# **Medtronic**

## **Итно известување за безбедност на терен EnTrust® и Escudo® VR/DR/AT ICD (имплантабилни кардиовертер дефибрилатори) Препораки за водење на пациентот**

Референца на компанијата Medtronic : FA823

Image 2 - Excessive Charge Time EOL Alert (Programming Screen)

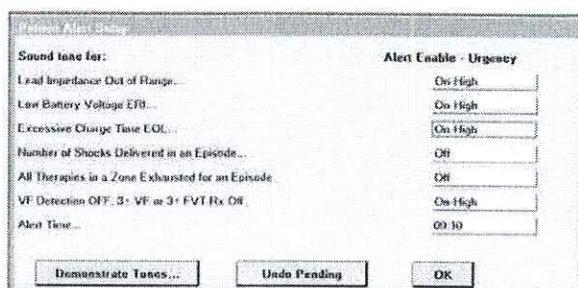
- Размислете за закажување на амбулантен контролен преглед на пациентот колку што може побрзо за да ја процените можноста за појава на овој проблем според подолу описаните чекори.
- Уверете се дека предупредувањата за пациентот Excessive Charge Time EOL... (EOL поради претерано долго време на полнење) и Low Battery Voltage ERI... (Индикатор за замена на празна батерија) се програмирани на "On-High" (вклучени на висок степен)(видете слика 2 во Прилог А).
- Наложете им на пациентите да Ви се јават доколку слушнат звучни сигнали за предупредување од помагалото. Размислете за користење на функцијата "Demonstrate Tones..." (демонстрација на тонови) "за да бидете сигурни дека пациентите ќе ги препознаат звучните сигнали.
- Доколку се јави овој проблем, во извештајот QuickLook (брз преглед) ќе биде

прикажано предупредувањето "EOL: replace device immediately" (EOL: веднаш заменете го помагалото). Веднаш закажете промена на помагалото.

Image 3- Programming Steps to Change Auto-Cap Formation Interval to Fixed value of 6-month intervals

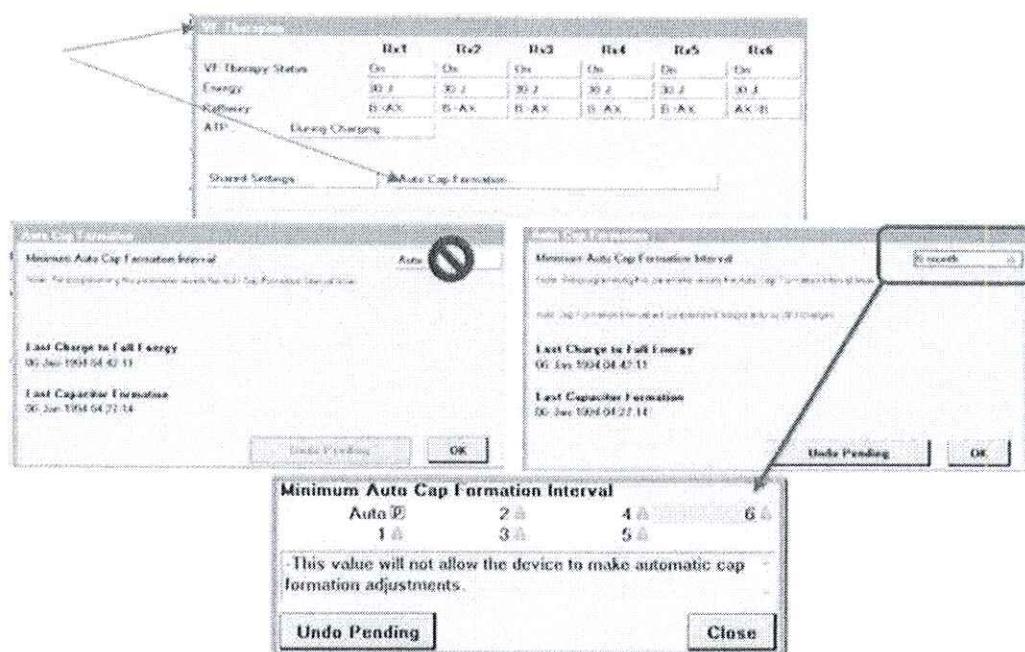
**Чекор 1:** Ако **Auto-Cap Formation Interval** (автоматски интервал за формирање кондензатор) е поставен на "Auto", репограмирајте ја вредноста на "6" (Видете слика 3 во Прилог А).

Промената на вредноста "Auto" на фиксна нумеричка вредност ќе гарантира дека прекумерното време на полнење ќе го активира звучниот сигнал за предупредување на пациентот.
